女川原子力発電所第2号機 工事計画審査資料	
資料番号	02-他-F-19-0009_改9
提出年月日	2021年9月21日

地下水位低下設備に係る設置変更許可申請書の記載内容との比較表

2021年9月

東北電力株式会社

図 5-11 安全設備の要求性能確保の観点からの整理結果 (Step⑨・⑩)

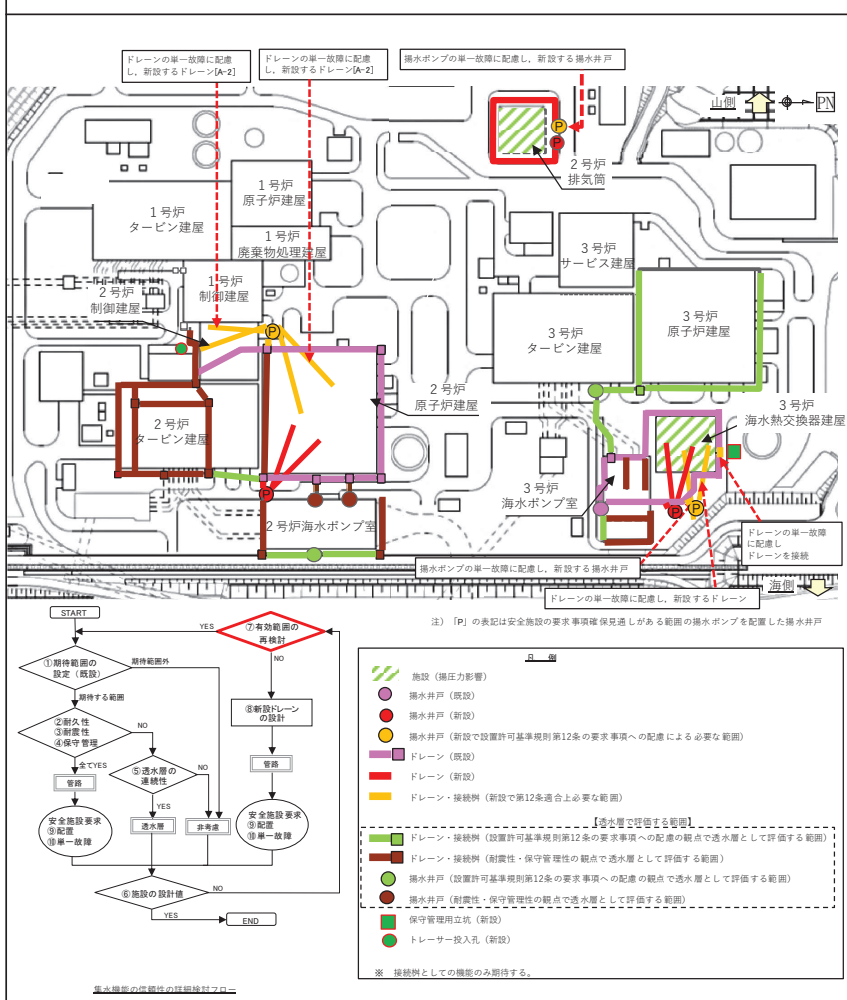
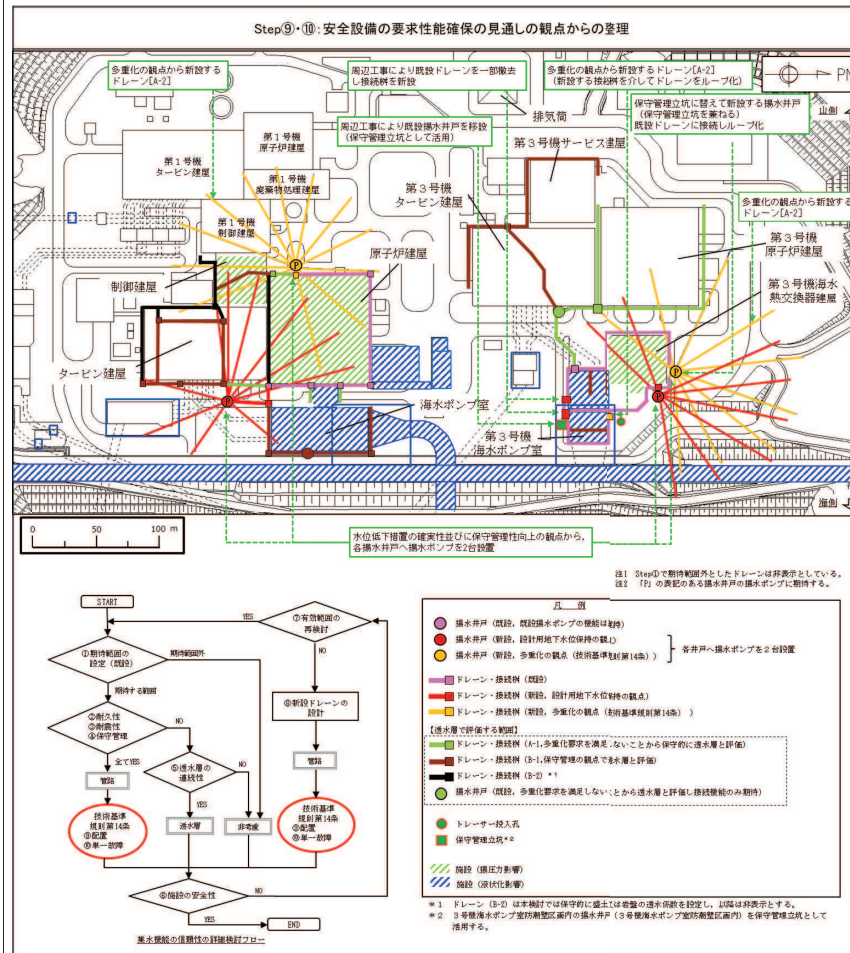
・詳細設計を踏まえ具体化した事項  
 (設置変更許可同様、揚水井戸・ポンプの多重化 (各エリア2系統設置) 等を行う。なお、詳細設計段階の検討を踏まえ、各揚水井戸へ揚水ポンプを2台設置する設計とした旨を記載。)

図5-12 地下水位低下設備の設定結果（まとめ）

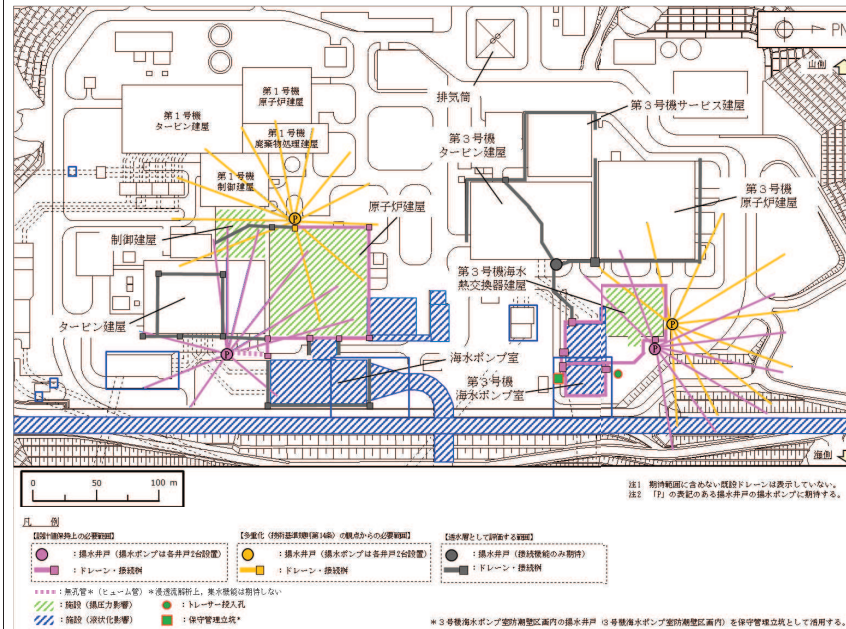
・詳細設計を踏まえ具体化した事項（設置変更許可と同様のフローに基づき工事計画認可における詳細設計（工事計画認可で実施した浸透流解析を含む）も踏まえ検討した結果、設置変更許可よりドレーン配置・構成が変更となっている。）

図 8-2 海水ポンプ室周辺のドレーンからの地下水の排水経路

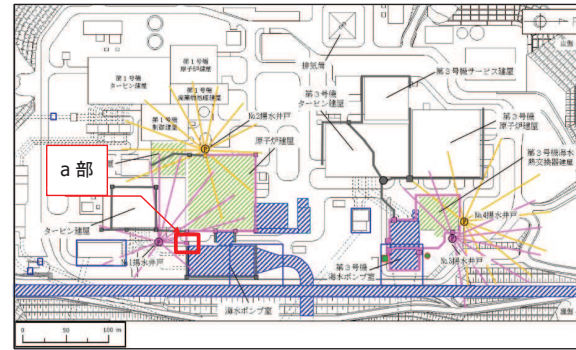
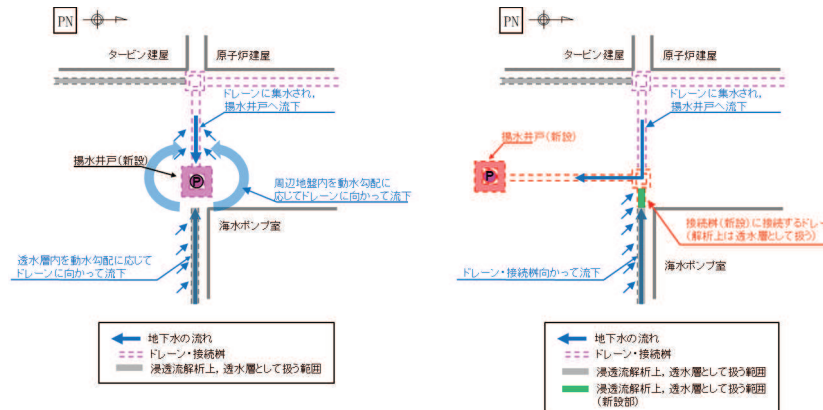
集水機能を担うドレーンに接続柵を介す等により地盤（B-1、B-2）として取扱う既設ドレーンが接続される箇所があるが、集水機能に影響を及ぼさない構造であることを工事計画認可段階で示す。
